Rappel sécurité (FR) | NEO drisses secours Y125

Safety recall (EN) | NEO rescue bridle Y125

This recall concerns the rescue bridle Y125 (year of production 2022, black colour)

Ce rappel concerne les drisses secours Y125 (année de production 2022, Couleur Noire)

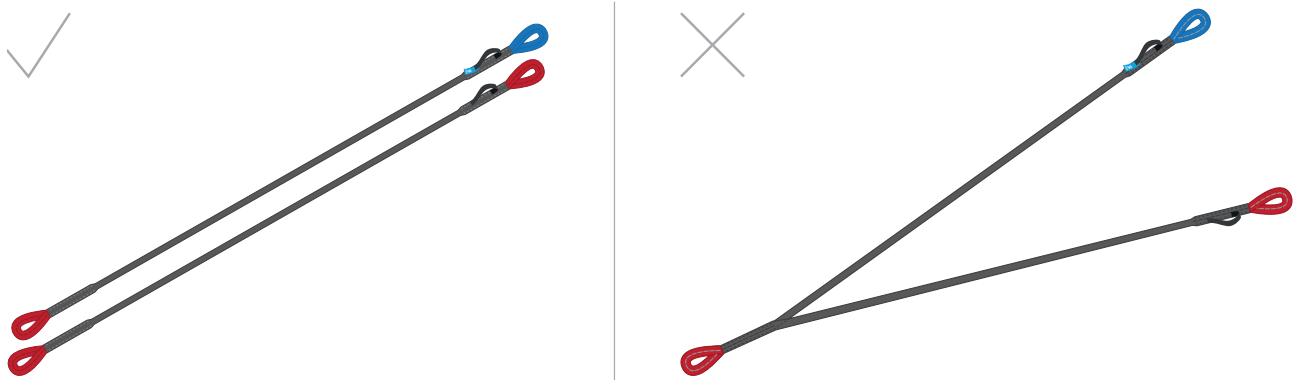
Suite à l'évaluation d'un nouveau lot de production, nous avons découvert que la technique d'assemblage entraînait une zone de faiblesse sur la drisse et donc un niveau de résistance inférieur aux standards. Nous vous demandons de ne plus voler avec ces drisses de secours.

Toutes les drisses de secours Y125 vendue depuis mars 2022 (modèle avec une drisse de couleur noire) sont concernées. Les drisses secours séparées //125 ne sont pas concernées.

Il est demandé à tous les pilotes possédant une drisse secours Y125 de contacter votre revendeur ou de nous contacter par mail (neo@flyneo.com). Les drisses secours Y125 seront remplacées par notre modèle de drisses de secours séparés //125.

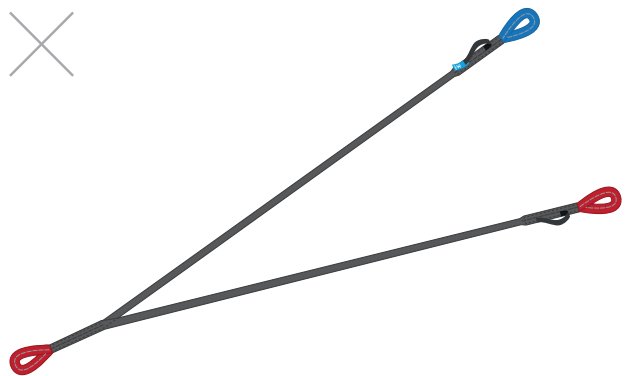
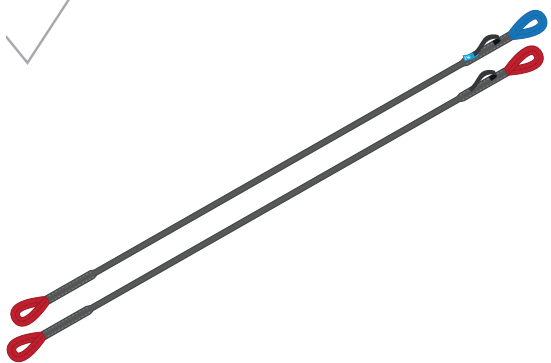
Following the evaluation of a new production batch, we have discovered that the assembly technique has resulted in a weak area on the bridle a lower than standard strength level. We ask you not to fly with these Y125 bridles anymore.

All Y125 rescue bridles sold since March 2022 (model with black colour) are affected. The separate //125 spare bridles are not affected.

All pilots who own a Y125 bridle are asked to contact their dealer or to contact us by e-mail (neo@flyneo.com).

The Y125 rescue bridle will be replaced by our separate //125 rescue bridles.

Esta retirada afecta a las cintas de unión Y125 (año de producción 2022, color negro)

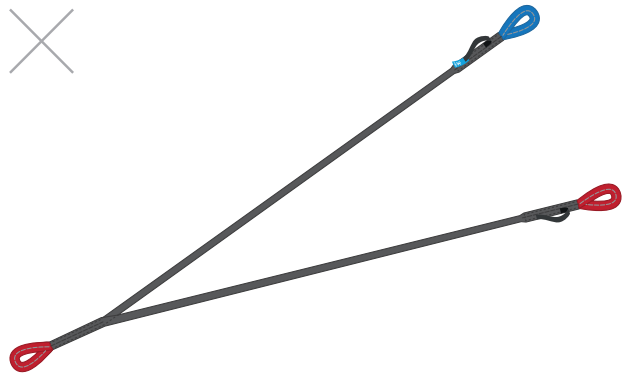
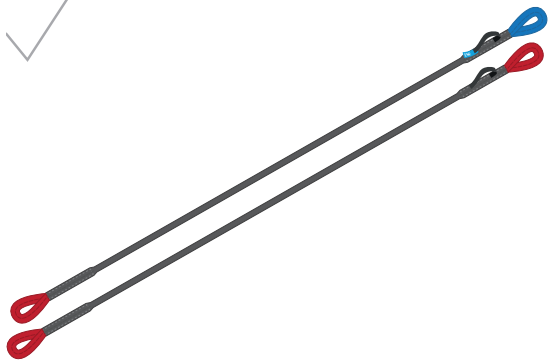
Tras la evaluación de un nuevo lote de producción, hemos descubierto que la técnica de montaje ha dado lugar a una zona débil en la cinta y, por tanto, a un nivel de resistencia inferior al estándar. Les pedimos que no vuelvan a volar estas cintas de unión.

Todas las cintas Y125 vendidas desde marzo de 2022 (modelo de driza negra) están afectadas. Las cintas //125 separadas no se ven afectadas.

Todos los pilotos que tengan una cinta Y125 de repuesto deben ponerse en contacto con su distribuidor o con nosotros por correo electrónico (neo@flyneo.com). Las cintas Y125 se sustituirán por nuestras cintas //125.
